### 再生可能エネルギー発電設備の出力抑制の妥当性について

# 再生可能エネルギー発電設備の出力抑制の検証結果

## ～平成28年12月 九州電力～

平成29年1月25日  
電力広域的運営推進機関

別紙1 平成28年12月6日(火) 種子島 検証

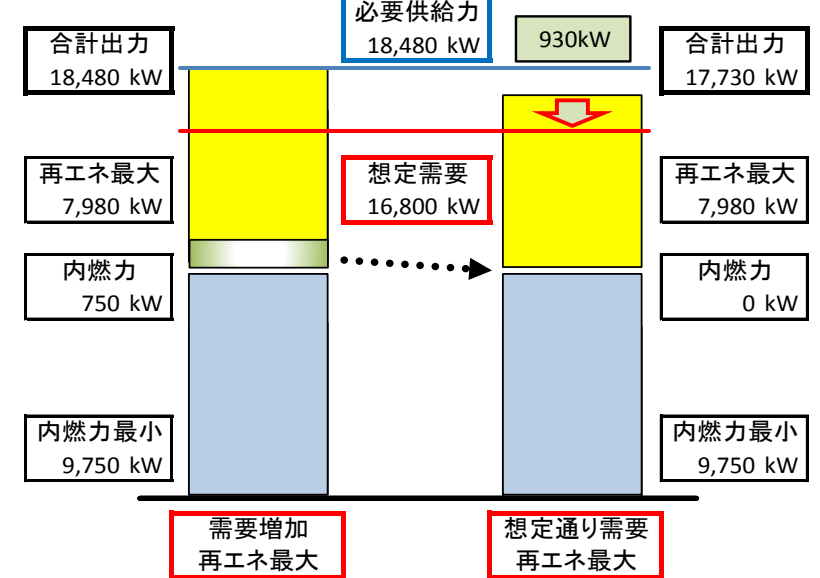
4. 再エネ出力抑制の必要性

合計	17,730 kW	>	需要	16,800 kW
再エネ最大	7,980 kW			↓
内燃力最小	9,750 kW			抑制必要量 930 kW

再エネ最小時に必要供給力を確保できない。

別紙2 平成28年12月10日(土) 種子島 検証

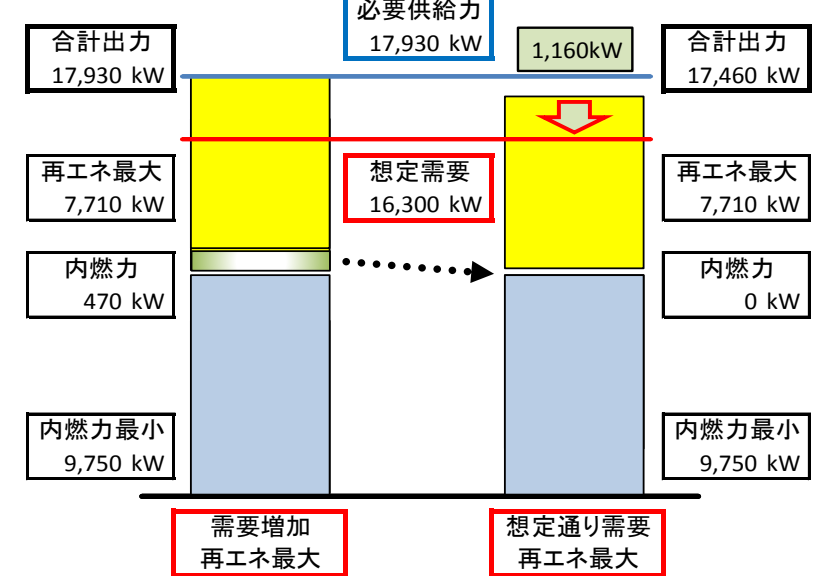
4. 再エネ出力抑制の必要性

合計	17,460 kW	>	需要	16,300 kW
再エネ最大	7,710 kW			↓
内燃力最小	9,750 kW			抑制必要量 1,160 kW

再エネ最小時に必要供給力を確保できない。
